**Avis délibéré de la mission régionale d'autorité
environnementale sur la mise en compatibilité du plan
local d'urbanisme (PLU) de La Chavanne (73)**

**Avis n° 2025-ARA-AUPP-01808-
N10769**

OBJET : Avis de l'État – déclaration de projet emportant mise en compatibilité du document d'urbanisme – relocalisation de la plateforme de matériaux inertes – commune de la Chavanne

Figure 2: Evolution du plan de zonage (extrait de la notice page 11)

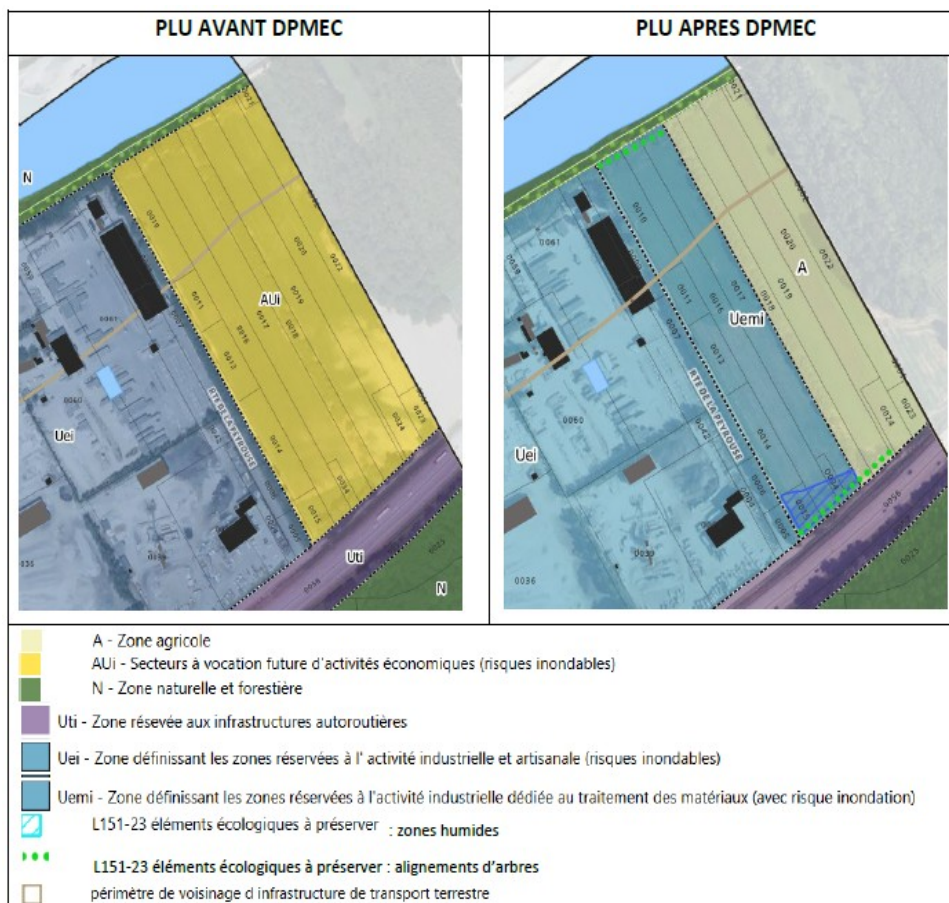
L'un des points objets de la MECDU mentionné en page 11 de la notice d'intérêt général valant rapport de présentation est erroné. En effet, il est indiqué que les parcelles ZC 0010, 0011, 0013, 0014, 0015, 0016, 0017, 0034 seront reclassées en zone Uei (réservée à l'activité industrielle et artisanale – avec risque d'inondation) alors que le plan figurant à la même page montre que ces parcelles seront reclassées en zone Uemi (réservée à l'activité industrielle dédiée au traitement des matériaux – avec risque d'inondation).

De même, la création de ce zonage spécifique pour accueillir le projet et le règlement qui y est associé font partie des objets de la MECDU. Le dossier omet de les mentionner en tant que tels.

Il conviendrait de corriger la notice en ce sens.

Figure 3: Site du projet au regard du plan de zonage du PPRI de l'Isère en Combe de Savoie (extrait de la notice de présentation du projet page 21)

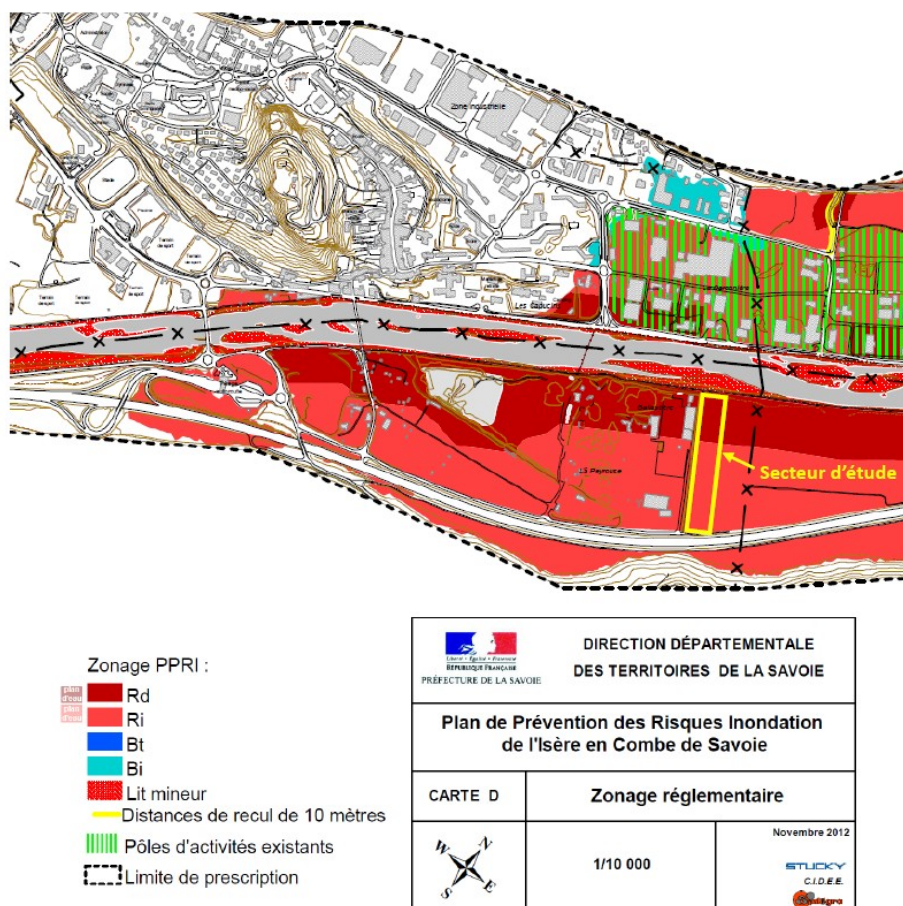
Malgré des indications sur le projet à l'origine de l'évolution du PLU, sur les volumes soustraits à la zone d'expansion de crue, sur les impacts sur les niveaux et les hauteurs d'eau dans le casier étudié, sur les vitesses et sur les hauteurs aval (notice de présentation – pages 41 et 42), « la justifi-

cation que [son] implantation ne puisse être envisagée dans des conditions technico-économiques acceptables sur un site moins exposé à l'aléa et la présentation de [son] impact hydraulique et des mesures assurant [sa] neutralité hydraulique vis-à-vis de l'expansion des crues » requise par le PPRI n'est pas apportée. La note d'incidence démontrant la neutralité hydraulique ne figure pas dans le dossier, seuls des extraits sont présentés sans que l'ensemble des analyses, des hypothèses et des résultats soit fourni.

- d'intégrer au dossier la note d'incidences hydrauliques du projet de déplacement de la plateforme de tri et traitement des matériaux exigée par le règlement du PPRi;
- d'inscrire dans le règlement écrit et graphique les mesures d'évitement et de réduction des incidences hydraulique de l'évolution du zonage présentées dans l'évaluation environnementale ;
- d'ajouter un schéma de principe détaillant l'aménagement futur du site et les mesures à prendre, par exemple à travers une OAP sectorielle ;
- de préciser les mesures de compensation envisagées (expansion des crues en particulier), en lien avec la réflexion sur le devenir du site accueillant actuellement la plateforme de stockage, et de les traduire dans le règlement du PLU.
